Kultur och Miljö
Östermalms
stadsdelsförvaltning

Tjänsteutlåtande

Sid 1 (7) 2005-10-05
Dnr 2005-990-340

Förslag till upprustning av Karlaplan. Remiss från trafikkontoret

(Versaler inom parentes hänvisar till illustrationen på sidan 4.)

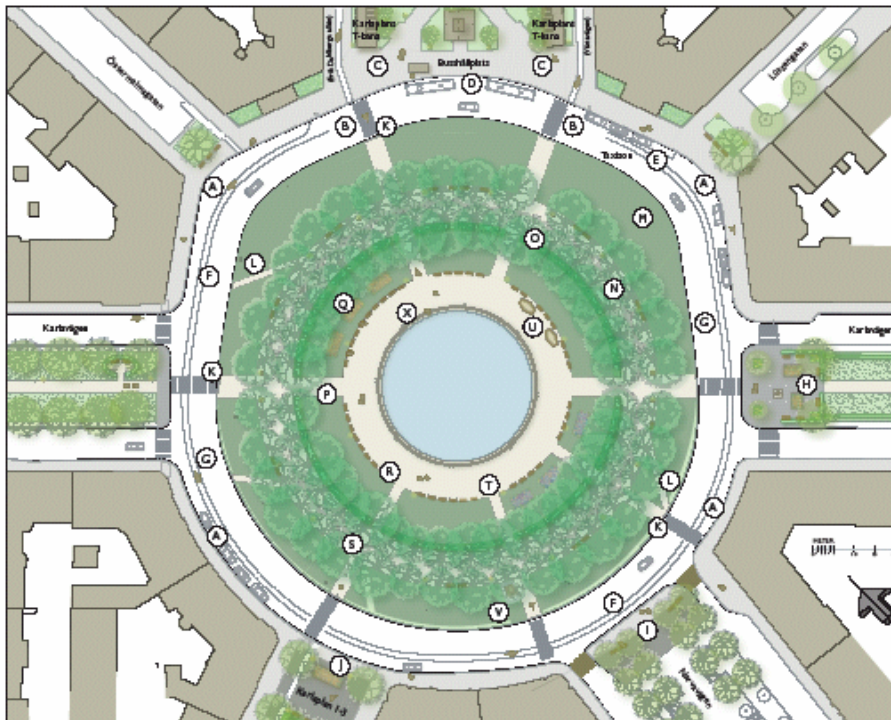
Platsens överdimensionerade trafikytor skulle väl kunna ge plats för det ökade behovet av cykelbanor och gångytor. Taxihållplatsen som ligger på en gammal busshållplats förtar en del av platsens karaktär, skymmer sikten och försvårar kontakten mellan Karlaplan och ytorna norr om den samma. Taxihållplatsens placering och omfattning bör studeras vidare.

Upprustning av grönytorna samt att byta rosrabatterna mot perennrabatter som knyter an till Karlvägens upprustning ses av förvaltningen som ett välkommet inslag. När asfaltsyterna runt dammen ses över får den nya utformningen inte försvåra eller rent av omöjliggöra driften av dammanläggningen. Att få en sammanhållen utformning av ytorna är inte desto mindre viktigt. De mest frekventerade av smitvägarna bör permanentas för att tillgodose de passerandes behov.

I samband med upprustningen av Karlaplan föreslås även att tre angränsande grönytor får en ny utformning och dessa är mycket viktiga. Lindhagens intention var att förena staden med Södra Djurgårdens naturområden genom Narvavägen. Därför är det viktigt att skapa och förstärka den kontakten mellan Karlaplan och Narvavägen. Bilparkeringar och skyltplaceringar etc. får inte skymma platsens siktlinjer. Platsen bör utformas på så sätt att den stämmer överens med de under 1990-talet upprustade delarna av esplanaden. Platsen öster om Karlaplan i Karlavägens mittremsa rustas så att den överensstämmer med de västra delarna. Vid Karlaplan 1-3 sker otillåten parkering i cykelbanan, vilket måste förhindras. Platsen bör få en enkel utformning som dock stämmer med övriga ytor. De förvuxna rhododendronbuskagen och thujorna tas bort.
